АКТ ТЕХНИЧЕСКОЙ ЭКСПЕРТИЗЫ

причин отказа светодиодного (полупроводникового) светильника производства компании **ФОКУС** модели **УСС-12/100 МАГИСТРАЛЬ**.

Светильники предоставлены для экспертизы ОАО РЖД в нерабочем состоянии без внешних следов механического воздействия.

Рис.2.

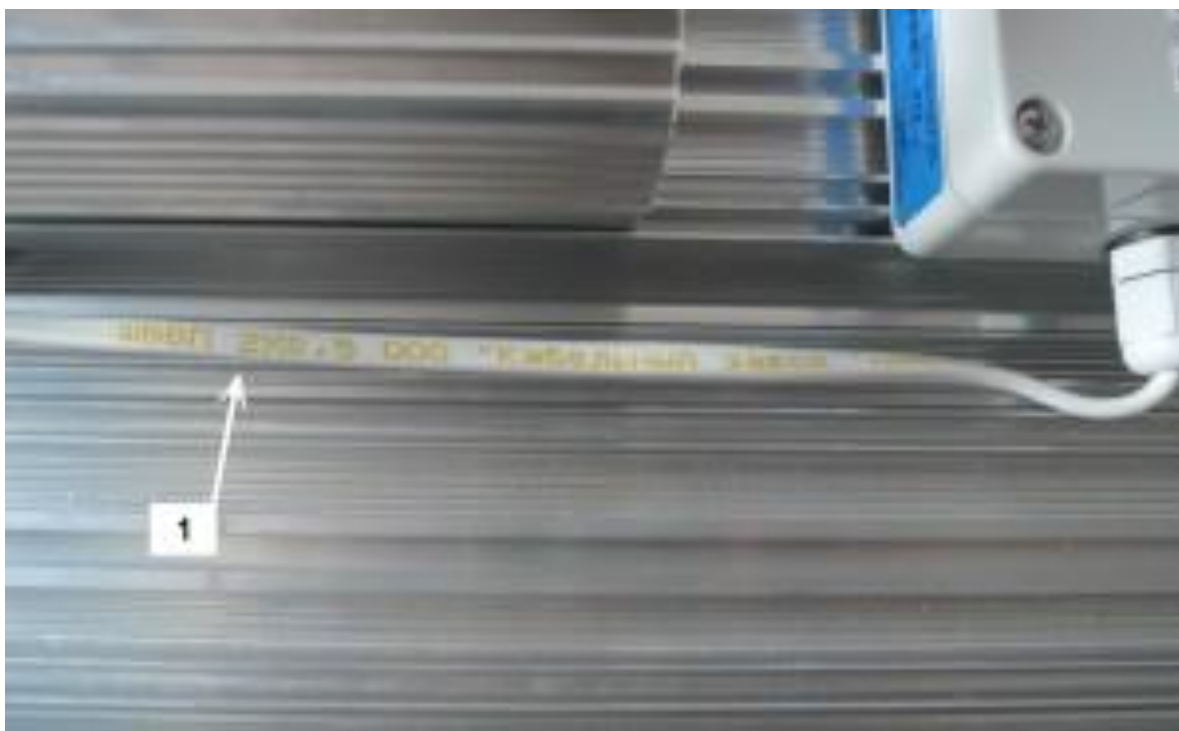
Так же в светильнике реализовано конструктивно недопустимо заземление (Рис-1-3) с нарушением всех ГОСТ и тех. требований.

Клеммник (Рис1-2) подключения внешнего электропитания 220В расположен на внешней стороне корпуса светильника в пластиковой клеммной коробке – данное конструктивное исполнение является нарушением и конструктивным просчетом и является несоответствующим ГОСТ МЭК 60598-2-3 и ГОСТ МЭК 62031, ГОСТ 15150, ГОСТ 12.2.007.0

Данная клеммная коробка светильника должна быть изготовлена из металла или материала АГ4

Рис.3

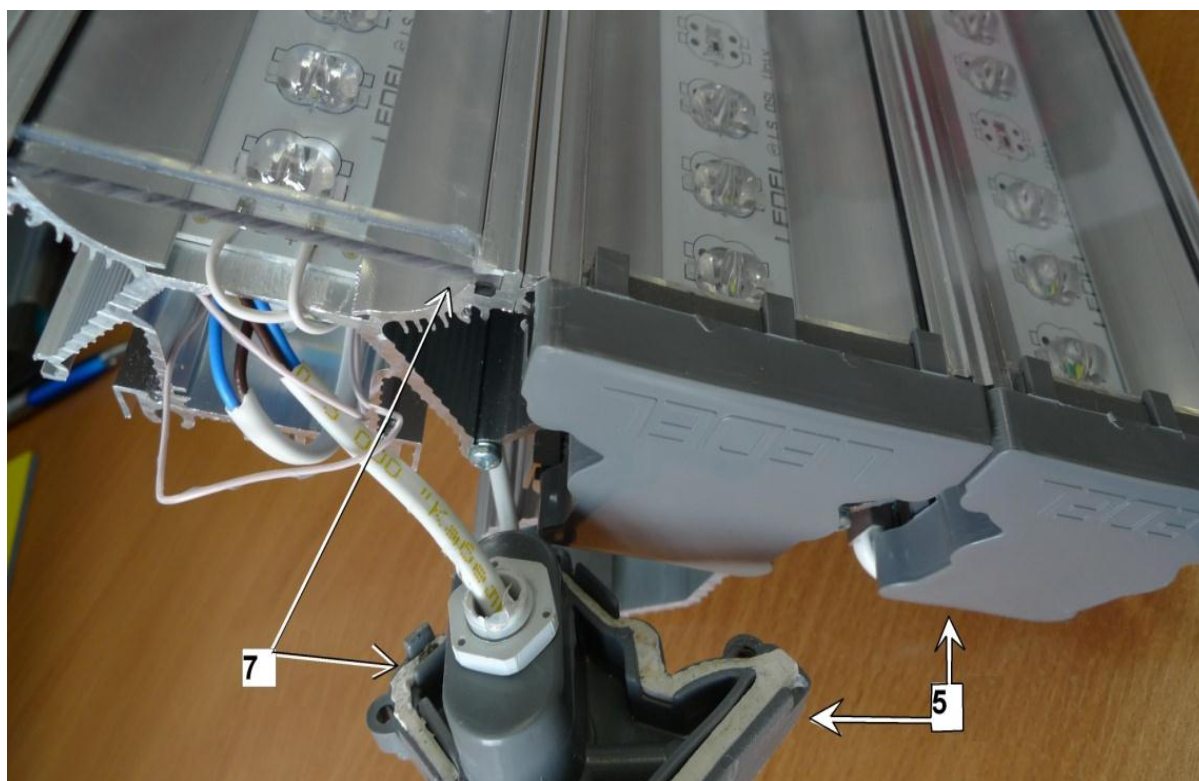
Так же не соответствует указанной степени защиты - (IP66) конструктивное исполнение герметизации защитного стекла и боковых пластиковых крышек светильника (Рис-3-7). Идущее в разрез требованиям ГОСТ 15150 и 14254-17677

Боковые крышки корпуса и сам корпус светильника изготовлены из материалов имеющих разные (Рис-3-5) коэффициенты теплового расширения (корпус алюминиевый сплав, крышки пластмасса) а так же стойкость к внешнему воздействию ультрафиолета.

Что приведет в процессе эксплуатации к быстрой разгерметизации корпуса в следствии коробления пластмассовых крышек – при этом попадание влаги (осадков, снега) внутрь корпуса может привести к короткому замыканию (КЗ). Что так же не соответствует требованиям ГОСТ 12.2.007.0 по классу защиты – 1.

Рис.5

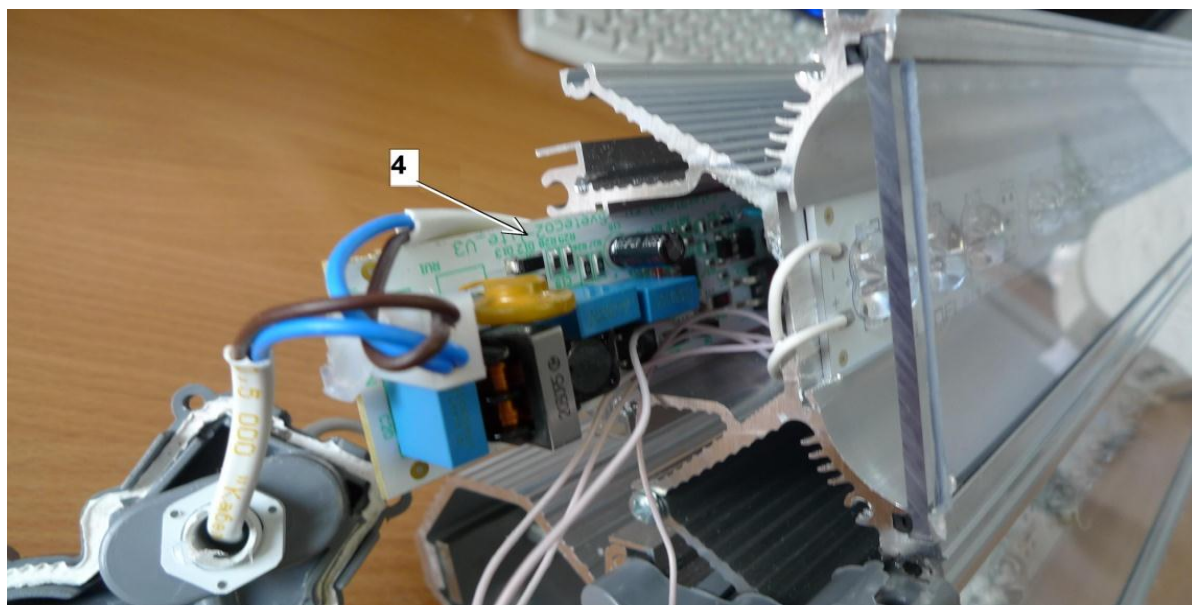
Печатная плата и ее элементы покрыта всего одним слоем защитного лака УР235 , вместо положенного 3х кратного покрытия. При этом тыльная сторона платы с печатными проводниками имеет вообще неполное – частичное покрытие защитным лаком (Рис-5-4).

Кроме этого между печатными проводниками блока питания нет дополнительной изоляции от корпуса светильника (Рис5-4), что так же не соответствует указанному в паспорте светильника ГОСТ 12.2.007.0 по классу 1 защиты от поражения электрическим током.

Рис.2

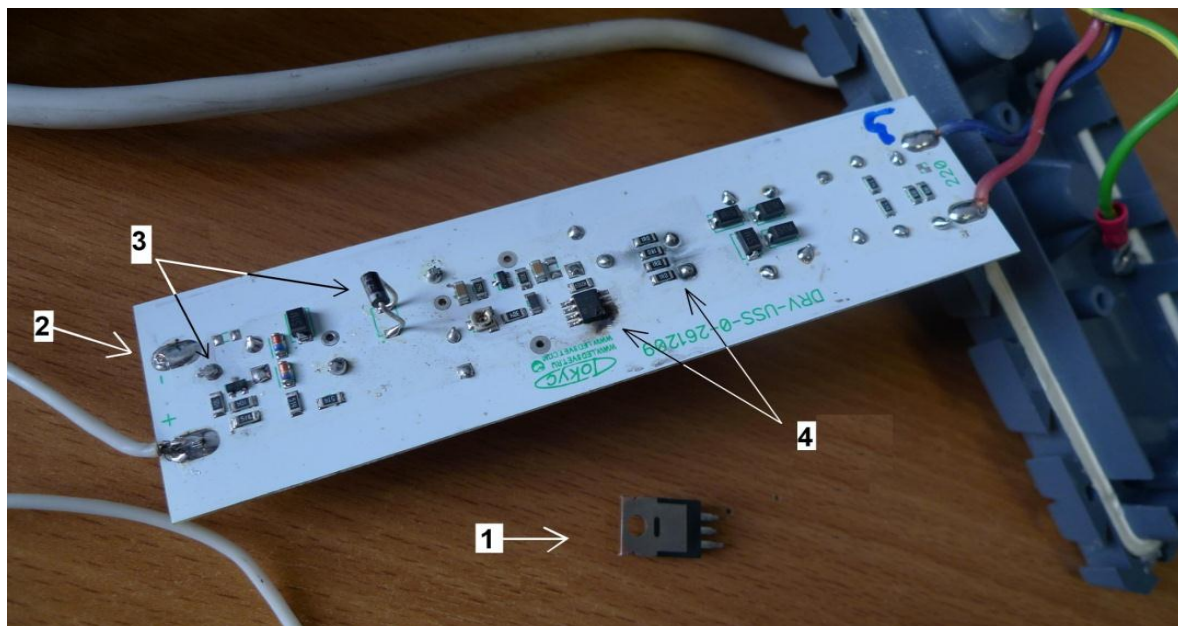
Вскрытие светильника показало механическое разрушение драйвера (блока питания). Отпаялся минусовой провод питания светодиодной матрицы (Рис-2-2) а так же выявлена пайка компонентов с нарушением требований РТМ (технических требований) предприятия изготовителя (Рис2-3), а так же механическое разрушение пайки и самих выводов одного из элементов схемы на печатной плате блока питания (Рис-1-1) и (Рис-3-1) .

На печатной плате блока питания отсутствует защитное лаковое или иное покрытие (например по ТУ 3х кратное защитное покрытие лаком типа УР-235 или его аналогом) -оукливание, в следствии чего из-за образования конденсата внутри корпуса установлен пробой между печатными проводниками и самими элементами схемы (Рис- 2-4). Некоторые компоненты печатной платы блока питания так же установлены (впаяны) с нарушением тех.требований (РТМ) по монтажу радиокомпонентов (Рис-2-3).

Рис.3

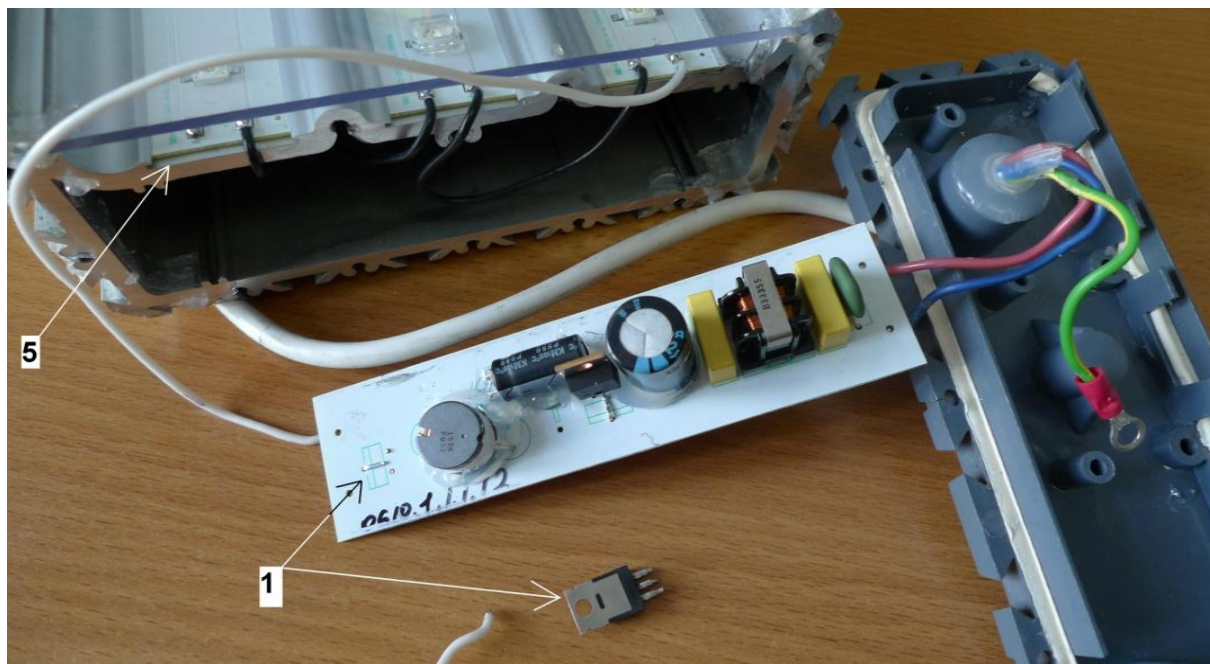
Светодиодная матрица закреплена в корпусе светильника с нарушением тех.требований по теплоотводу, без применения теплопроводной пасты или термокля (КПТВ или термокля), что не обеспечивает в данном светильнике качественный теплоотвод выделяемого матрицей тепла на корпус для ее надежной работы и обеспечения надлежащего теплового режима (Рис-3-5)

Рис.4

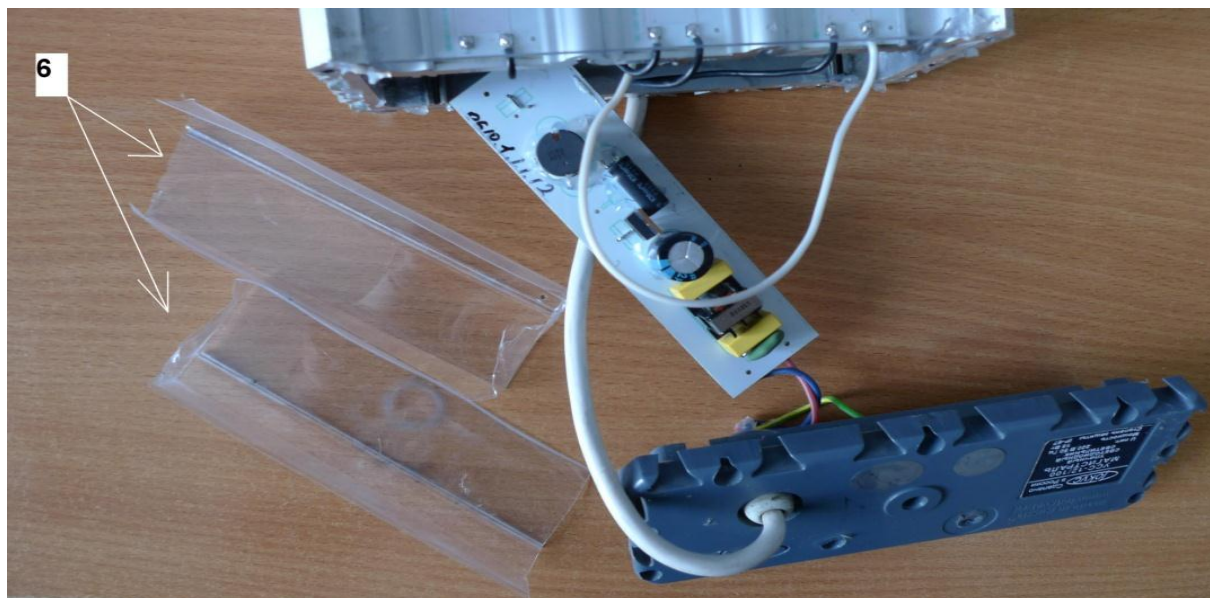
Отсутствует должное изолирование блока питания светильника в корпусе, что так же является нарушением электротехнических требований и стандартов (Рис-4-6)
